Beratung	Datum	Behandlung	Zuständigkeit
Bau-, Mobilitäts- und Umweltausschuss	12.03.2024	öffentlich	Entscheidung

Betreff**3. Änderung des Bebauungsplans „Birkenstraße West,,: Billigung nach öffentlicher Auslegung und Beschluss zur erneuten öffentlichen Auslegung****Anlagen:**

Schnittzeichnung 2.6
M 1 : 100

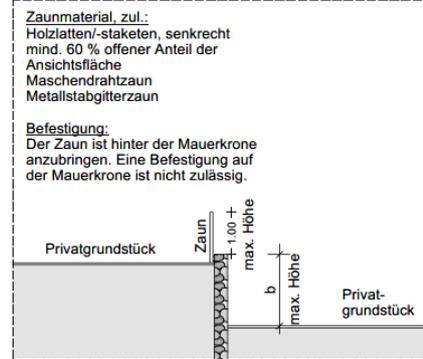
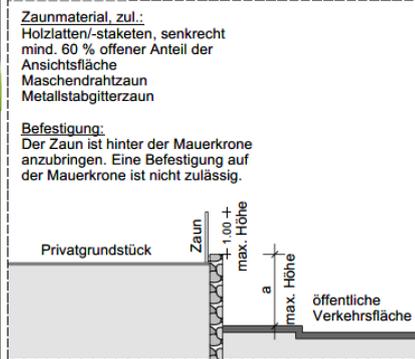
Der Anlieger führt aus, dass seine südlichen Nachbarn im Zuge eines zulässigen Tiefersetzen ihres Hauses (OK FFB EG von 601,99 m +NN auf 601,69 m +NN tiefergesetzt) – in der Folge - auch die nördlich des Hauses Schumacher gelegene Zufahrt (Erschließung der Garage) um diese 0,30 m tiefer gesetzt haben

Mit dem Tieferlegen des OK FFB Haus An den Eichen 38 und 38 a (von OK FFB EG von 601,99 m +NN auf 601,69 m +NN) hat sich der Höhenunterschied zum OK FFB EG des Hauses An den Eichen 36 und 36 a (602,89 m +NN) von 0,90 m auf nun 1,20 m vergrößert.

Mit der neuen Höhenlage der Zufahrt Grundstück An den Eichen 38 und 38 a hat sich das Niveau des südlich gelegenen Hausgartens des Hauses An den Eichen 36 und 36 a zur Zufahrt auf dem Grundstück An den Eichen 38 und 38 a ebenso von ca. 0,90 m auf ca. 1,20 m vergrößert.

Der Anlieger An den Eichen 36 und 36 a wünscht – um ein Vorhaltemaß zu haben – eine Erhöhung der zulässigen Höhe von Stützmauern zwischen privaten Grundstücken für den Geltungsbereich der gesamten nördlichen Grenze des Grundstücks An den Eichen 38 und 38 a auf 1,30 m.

Nach Abstimmung im Bauamt und der Tatsache, dass der Anlieger An den Eichen 36 und 36a ihr Bauvorhaben bereits gemäß dem alten Höhenunterschied von 0,90 m zwischen den beiden Grundstücken mit einer Stützmauerhöhe von 0,80 m zur Genehmigung eingereicht hat, soll die später auf dem Grundstück An den Eichen 38 und 38a vollzogene Tiefersetzung des Baukörpers und der Zufahrt entsprechend seinen Niederschlag finden:

Die Stützmauerhöhe von maximal 0,80 m (gem. Bauantrag An den Eichen 36 und 36a) soll um die o. a. 0,30 m auf 1,10 m erhöht werden.

Der Satz zur Festsetzung Nr. 2.6 soll auch für die Grenze An den Eichen 36 und 36 a zur Grenze An den Eichen 38 und 38 a gelten.

Der Satz zur Festsetzung Nr. 2.6 „Stützmauern zwischen privaten Grundstücken sind, ohne jede Lagezuordnung, bis zu einer Höhe von 1,10 m zulässig. Bei einer Höhe über 0,90 m ist die o. a. Ausbildung der Befestigung hinter der Mauerkrone vorgeschrieben.“ soll auch für die nördliche Grenze Grundstück An den Eichen 38 und 38a gelten.
